第 10.4.1-3 図 海域活断層に想定される地震に伴う津波の検討結果

※赤字は計算結果が変更になったもの

第 10. 4. 1-7 図 計算水位の時系列変化

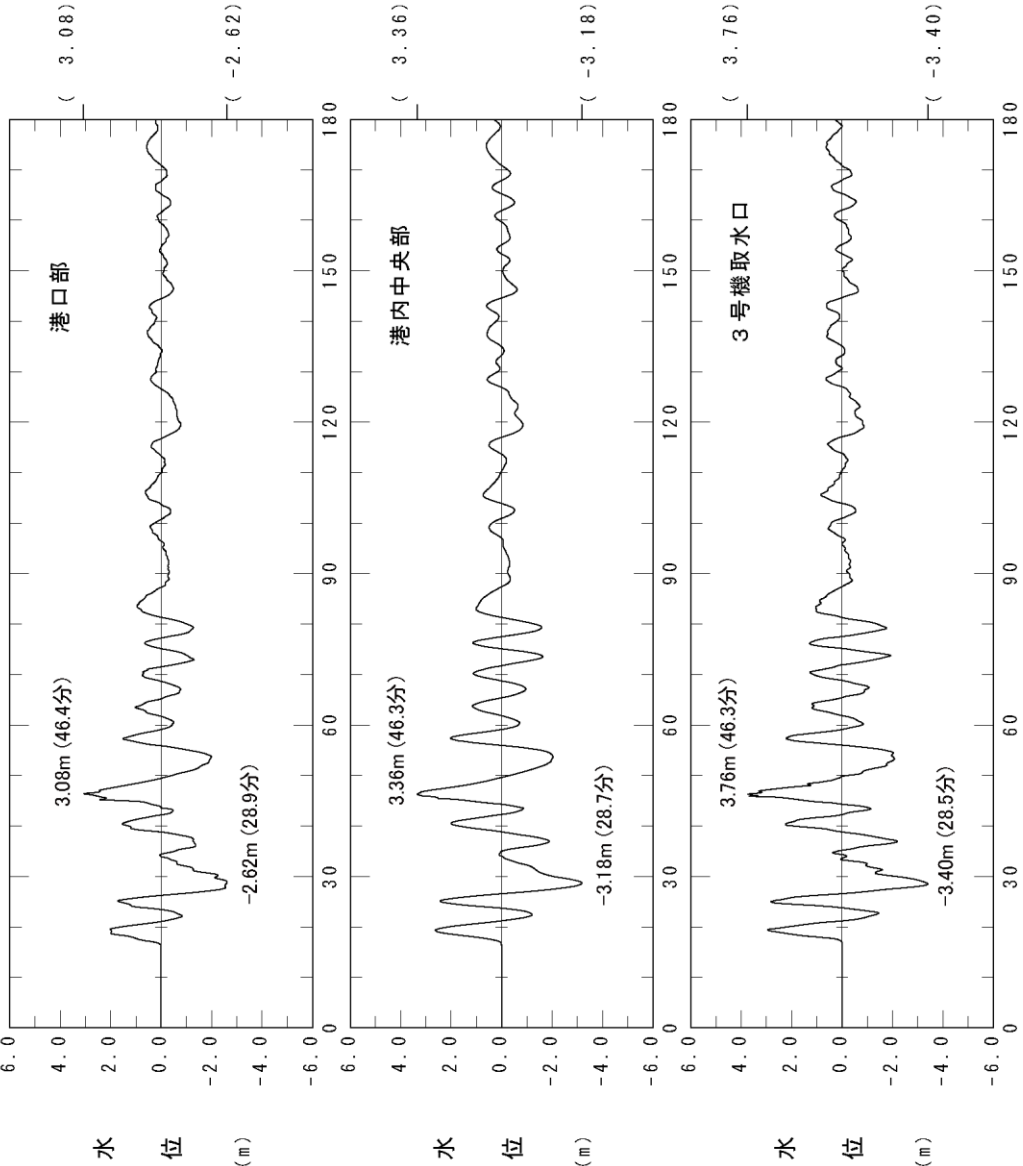
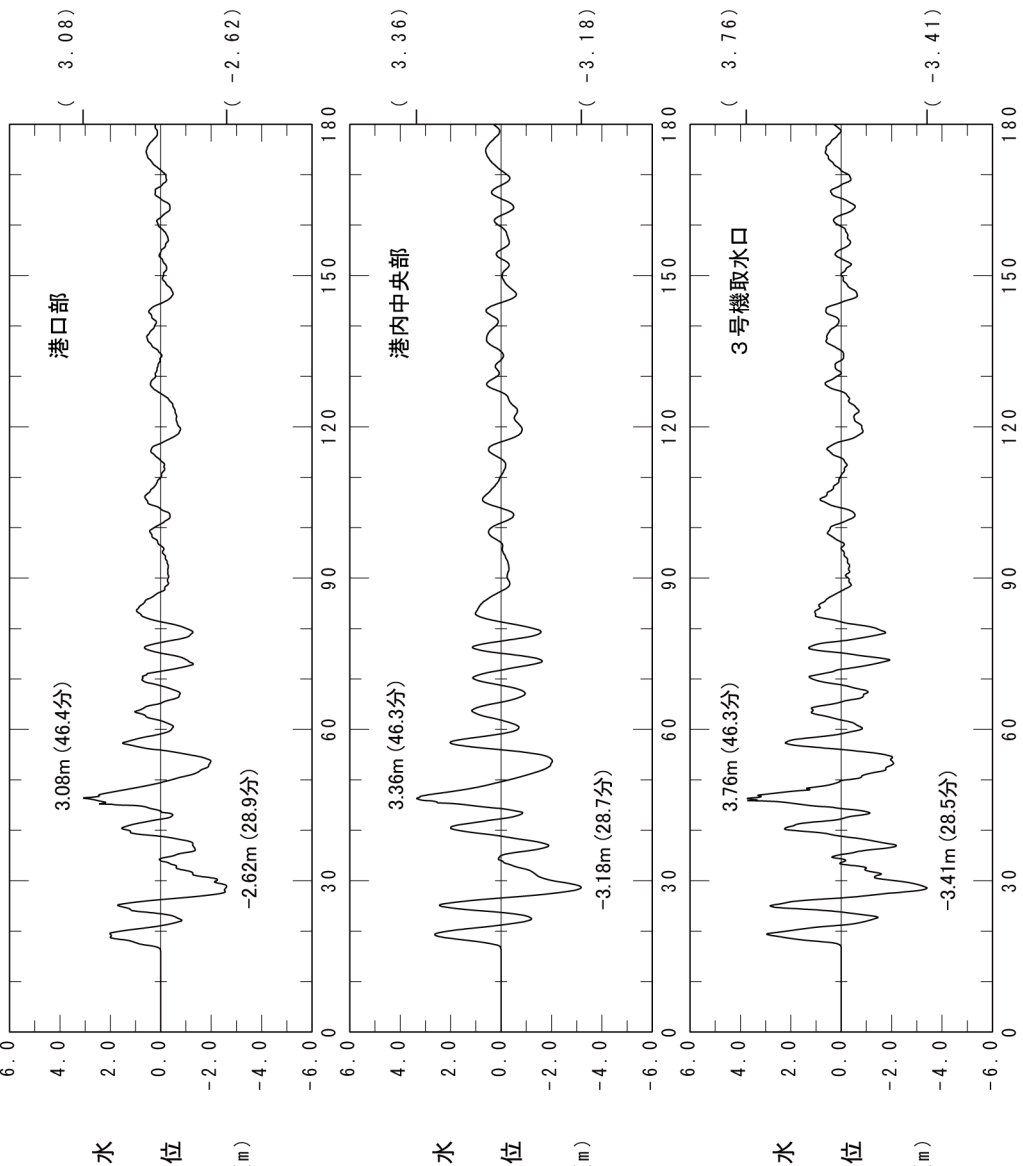
修正前		修正後																																								
 水位 (m) 3.08m (46.4分) -2.62m (28.9分) 港口部 港内中央部 3号機取水口 時間 (分) <table><tr><th>Location</th><th>Maximum Water Level Rise (m)</th><th>Time (min)</th><th>Maximum Water Level Fall (m)</th><th>Time (min)</th></tr><tr><td>Port Area (港口部)</td><td>3.08</td><td>46.4</td><td>-2.62</td><td>28.9</td></tr><tr><td>Port Central Area (港内中央部)</td><td>3.36</td><td>46.3</td><td>-3.18</td><td>28.7</td></tr><tr><td>No. 3 Machine Water Intake Port (3号機取水口)</td><td>3.76</td><td>46.3</td><td>-3.40</td><td>28.5</td></tr></table>		Location	Maximum Water Level Rise (m)	Time (min)	Maximum Water Level Fall (m)	Time (min)	Port Area (港口部)	3.08	46.4	-2.62	28.9	Port Central Area (港内中央部)	3.36	46.3	-3.18	28.7	No. 3 Machine Water Intake Port (3号機取水口)	3.76	46.3	-3.40	28.5	 水位 (m) 3.08m (46.4分) -2.62m (28.9分) 港口部 港内中央部 3号機取水口 時間 (分) <table><tr><th>Location</th><th>Maximum Water Level Rise (m)</th><th>Time (min)</th><th>Maximum Water Level Fall (m)</th><th>Time (min)</th></tr><tr><td>Port Area (港口部)</td><td>3.08</td><td>46.4</td><td>-2.62</td><td>28.9</td></tr><tr><td>Port Central Area (港内中央部)</td><td>3.36</td><td>46.3</td><td>-3.18</td><td>28.7</td></tr><tr><td>No. 3 Machine Water Intake Port (3号機取水口)</td><td>3.76</td><td>46.3</td><td>-3.41</td><td>28.5</td></tr></table>	Location	Maximum Water Level Rise (m)	Time (min)	Maximum Water Level Fall (m)	Time (min)	Port Area (港口部)	3.08	46.4	-2.62	28.9	Port Central Area (港内中央部)	3.36	46.3	-3.18	28.7	No. 3 Machine Water Intake Port (3号機取水口)	3.76	46.3	-3.41	28.5

第10.4.2-3図 最大水位上昇量の分布

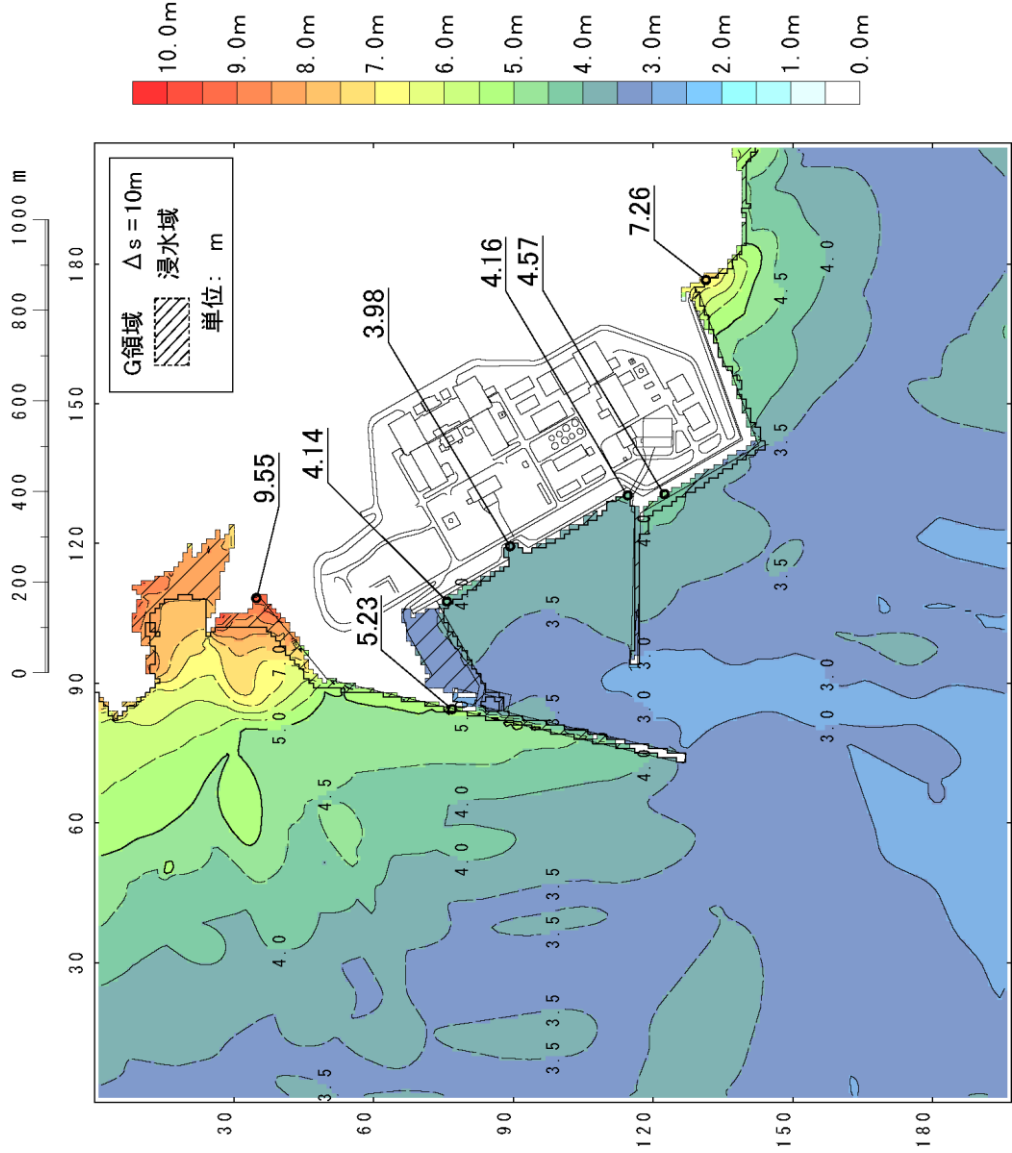
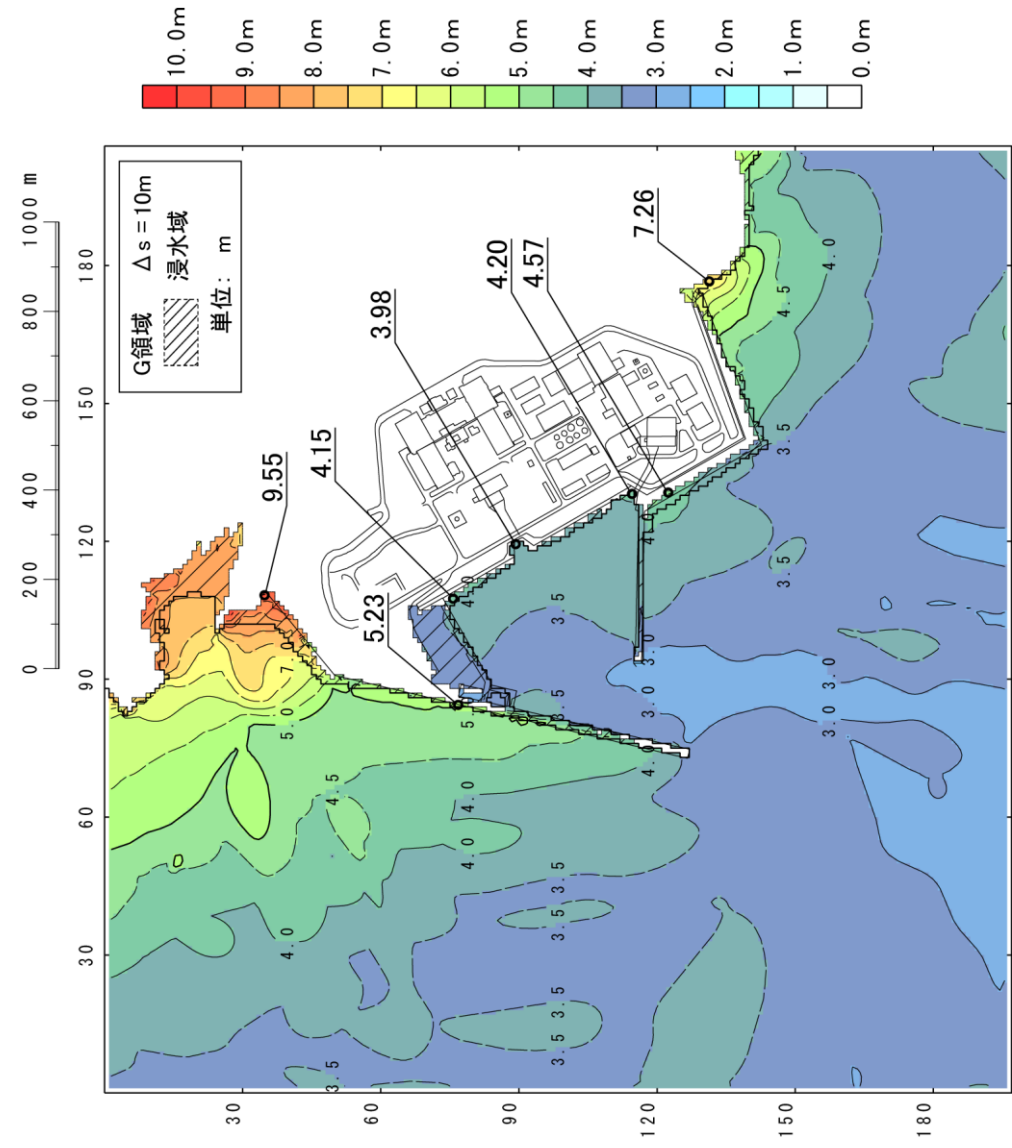
修正前

修正後

第 10. 4. 2-4 図 計算水位の時系列変化

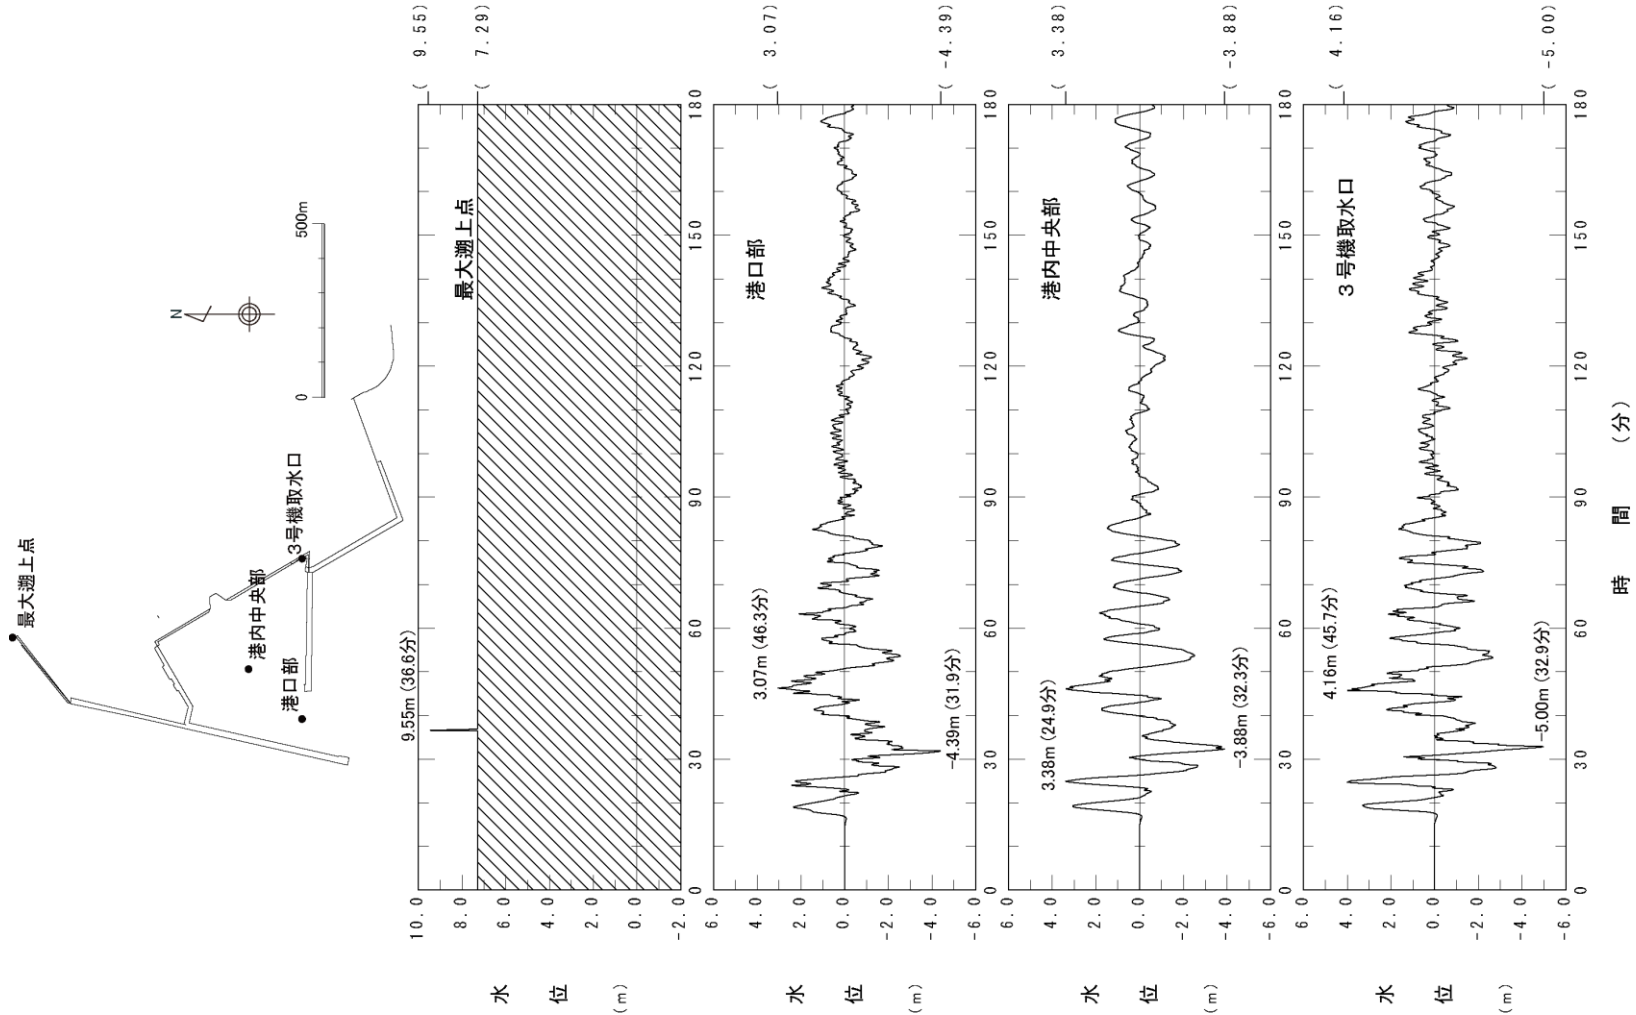
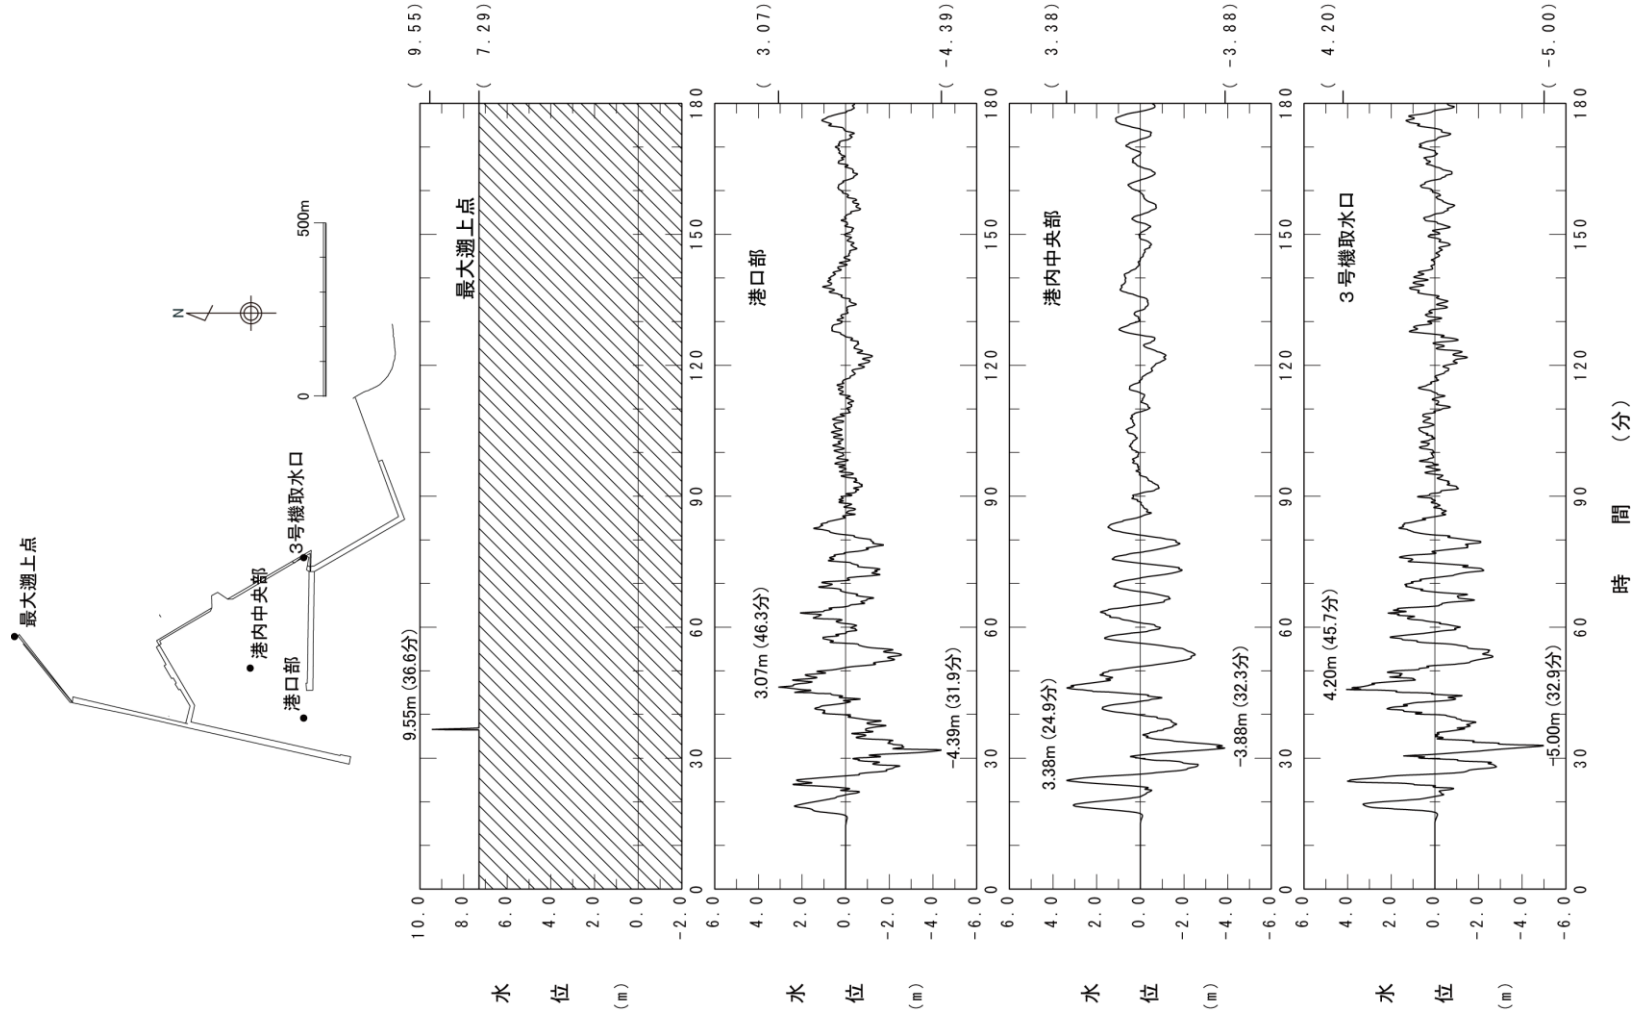
修正前

修正後

第10.4.2-5図 最大水位下降量の分布

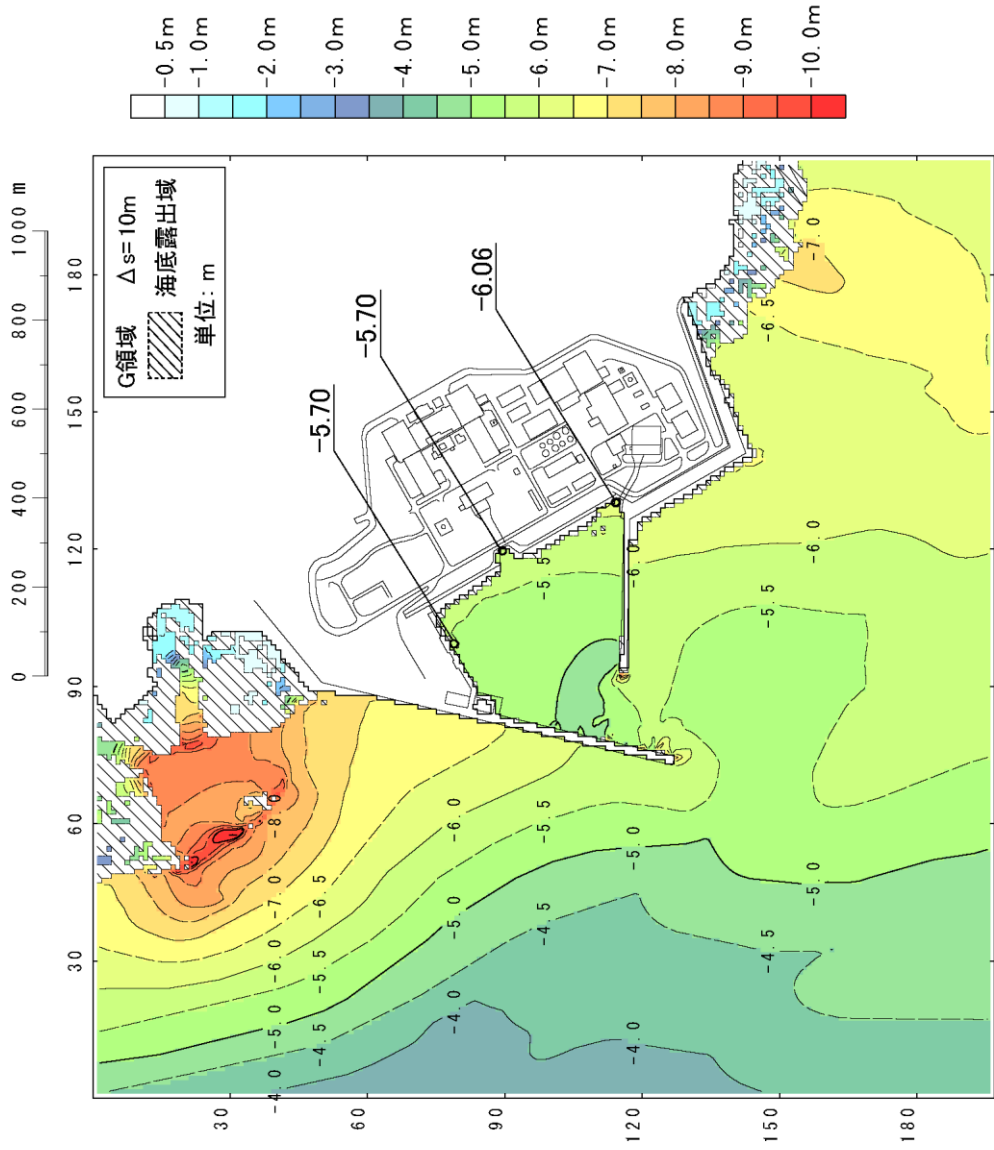
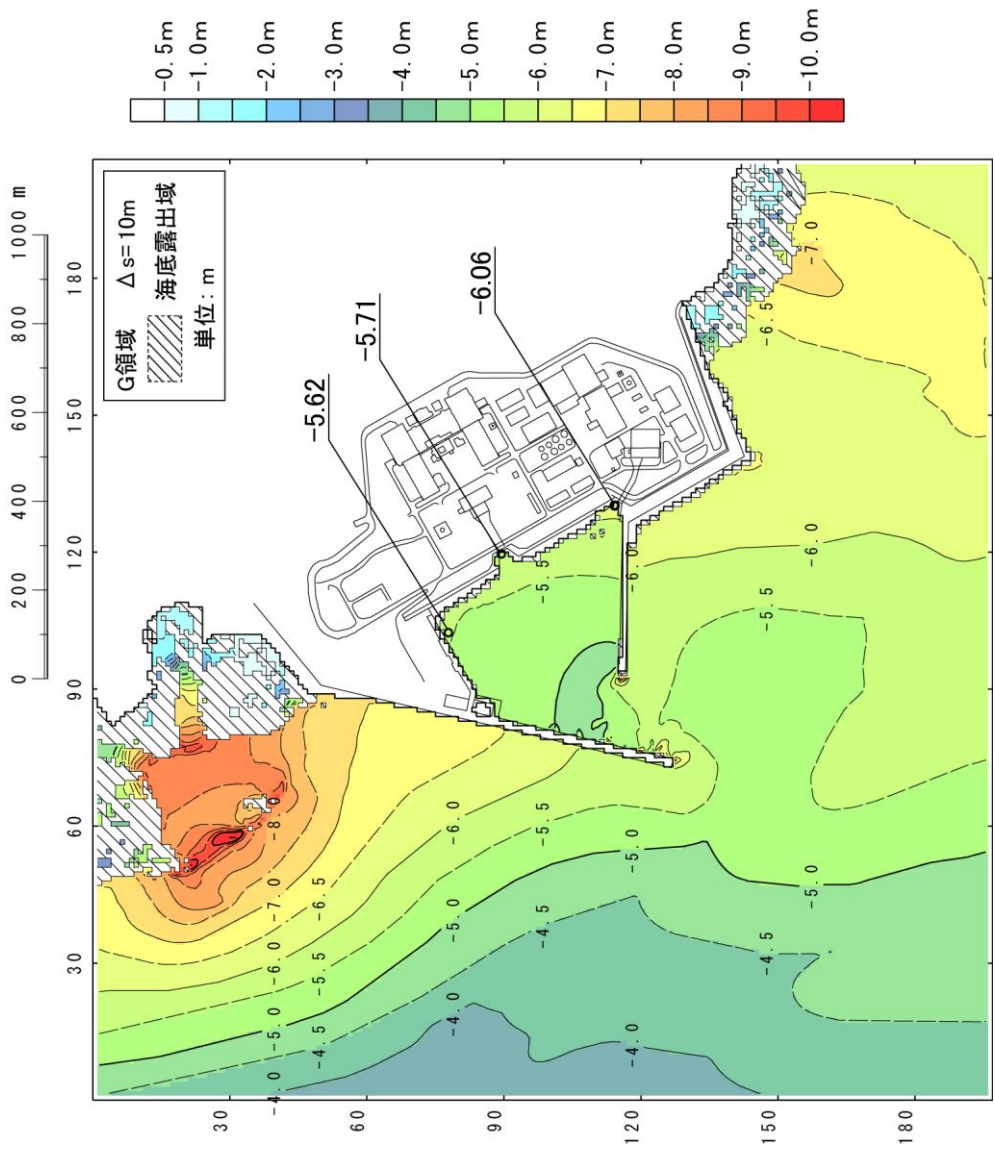
修正前

修正後

第 10.5.4-2 図 取水設備の水利特性に関する計算水位の時系列変化（完成時）

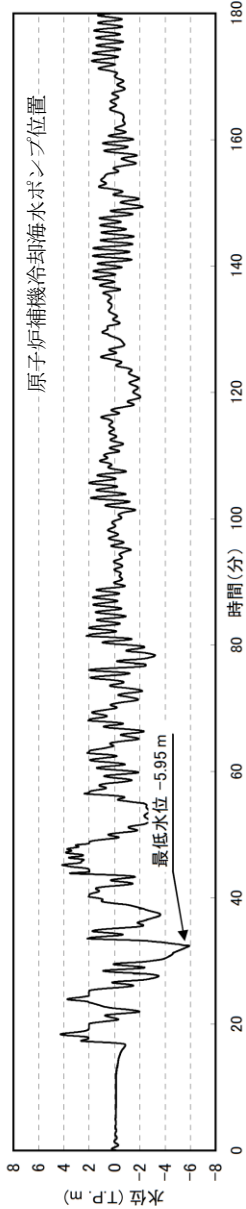
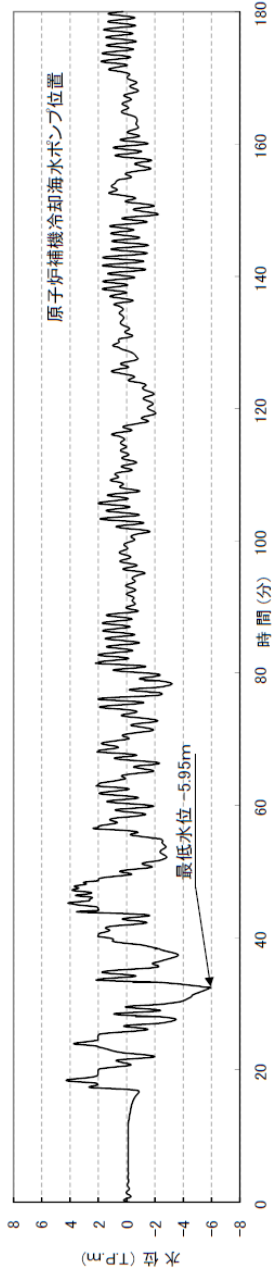
修正前

修正後
